株式会社タカチ電機工業

製品仕様変更のご案内

拝啓 貴社益々ご清栄のこととお慶び申し上げます。平素は格別のお引き立て賜り厚く御礼を申し上げます。この度、防水・防塵プルボックス『BCASシリーズ』のトップカバーにて仕様変更がございますのでご案内申し上げます。

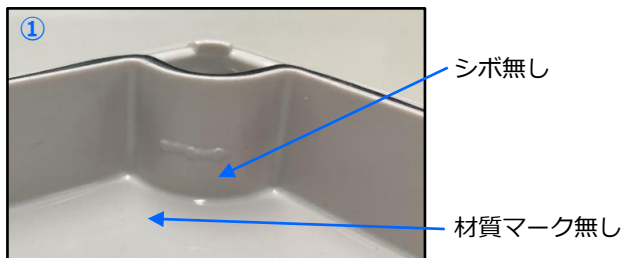
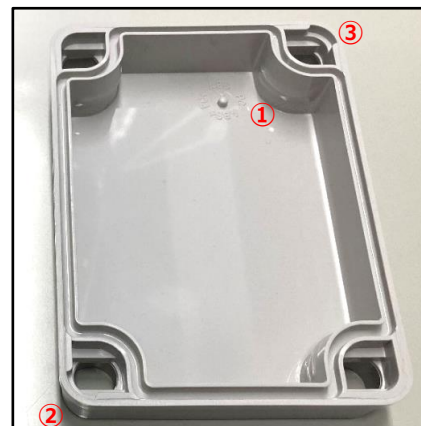
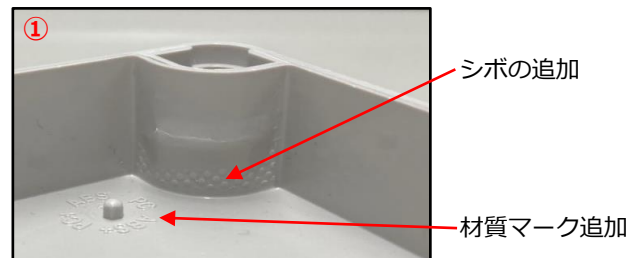
- 仕様変更対象型番：BCAS081104G、BCAS081107G、BCAS081108G 以上、3機種となります。
- 仕様変更内容：トップカバー内側四隅にシボが追加され、材質マークが追加になりました。 ※写真①
トップカバーのみ嵌合部の凹凸形状が変更になり、対角とも凹になりました。 ※写真②③

※変更品の写真はサンプルの為、ガスケットがございません。
本製品には従来品と同様のガスケットがございます。
